# **LIAISON A89 / A6**

## **PROPOSITIONS POUR PRÉSERVER L'ENVIRONNEMENT**

**MARS 2013**

**DARDILLY ENVIRONNEMENT et Avenir**

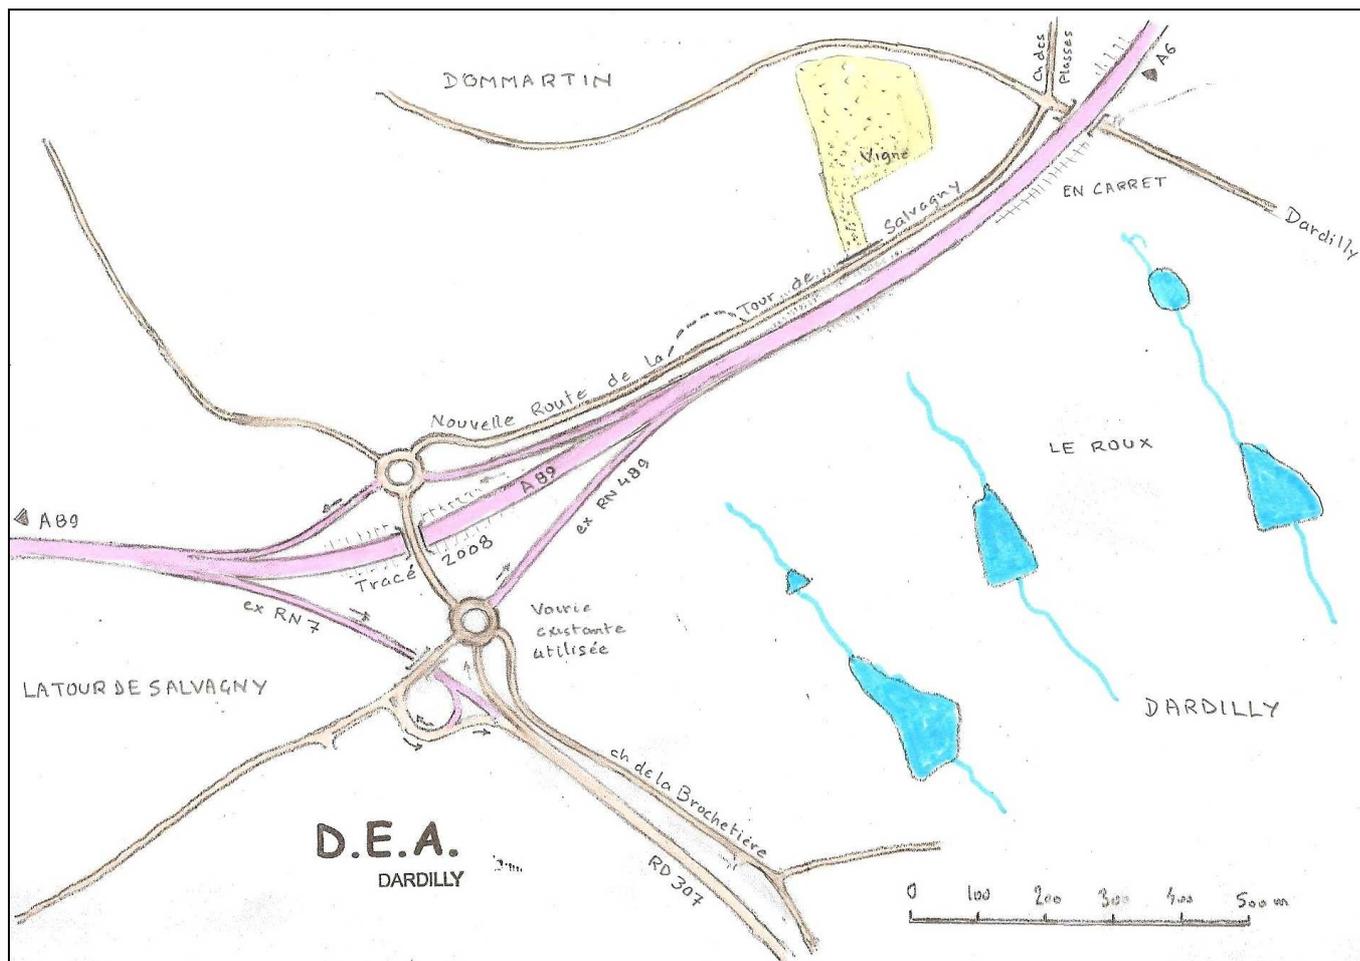
**DEA** demande que la liaison RD306-A6 soit réalisée afin de permettre, moyennant un faible surcoût, d'absorber une grande partie de la circulation entre la RD306 et Lyon dégageant ainsi la RN6 et la sortie de l'A6 Porte de Lyon. Cette fonctionnalité, prévue dans le projet de 2008, avait logiquement disparu du projet 2011 soumis à la Concertation en raison de la présence dissuasive du péage, mais elle doit être réintroduite avec la disparition du péage.

## Échange A89 / RN6 / RD306

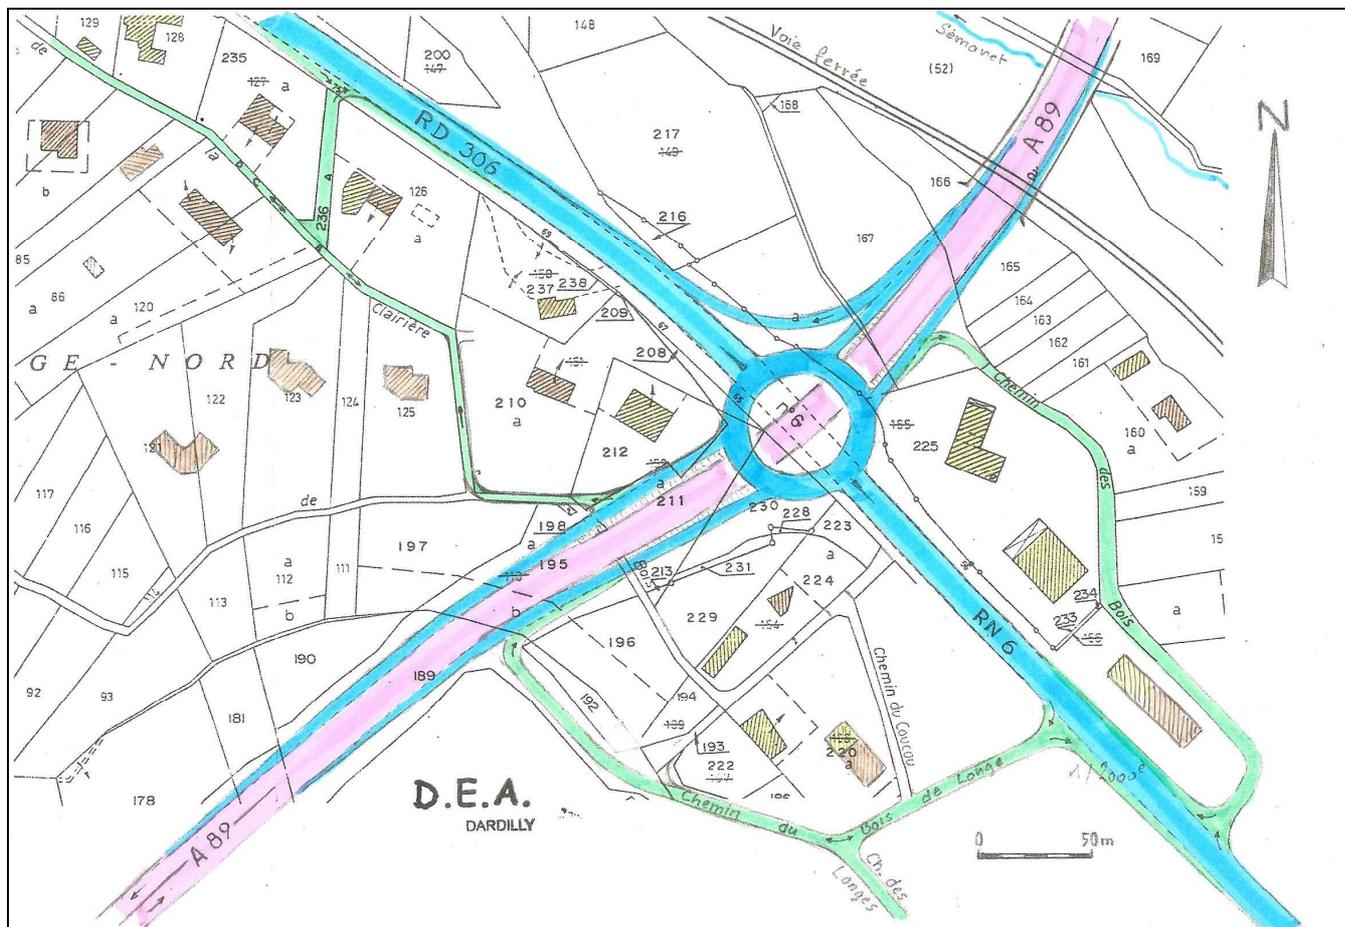
DEA a étudié, en liaison avec des riverains et des entrepreneurs des Longes une solution au demeurant fort classique, constitué d'un giratoire supérieur avec 4 bretelles dont 2 pour une liaison RD306–A6, présentant de nombreux avantages :

- ✓ Fonctionnalité simple et classique pour les usagers.
- ✓ Emprise du giratoire sensiblement la même que celle de la place actuelle sous la trémie.
- ✓ Tourne-à-droite entre l'A89 et la RD306 évitant le giratoire.

- ✓ Pas d'expropriation a priori de bâti.
- ✓ Par contre amputation à l'est du dépôt d'une entreprise (à réduire et à compenser).
- ✓ Attractivité du passage par l'autoroute vers et depuis l'A6, sans cisaillement sur le giratoire du fait de la diminution du trafic sur la RN6 dans les deux sens..

- ✓ Possibilité en conséquence de requalifier la RN6 et de réorganiser le complexe de voirie Porte de Lyon comme explicité en 2008..
- ✓ Réduction de la pollution et des nuisances sonores pour les riverains de la RD306 et surtout ceux de la RN6.

- ✓ Rétablissement et amélioration des dessertes locales sur les bretelles du giratoire (chemins de Bois Longe, de la Clairière et du Bois). Les 3 raccordements de la voirie riveraine sur les bretelles ne permettent pas d'accès direct à l'A89 (code de la Route)

- ✓ Phasage des travaux pouvant permettre d'absorber au mieux la circulation entre la Porte de Lyon et la RN489.

Le giratoire du carrefour dénivelé et les raccordements de la voirie locale sur ses bretelles sont le seul moyen de conserver, voire d'améliorer, la desserte des trois secteurs des Longes. L'Etat doit bien cela aux habitants et aux entreprises du quartier qui depuis 1999 souffrent des attermoissements du projet et qui auront encore à subir les nuisances du chantier.
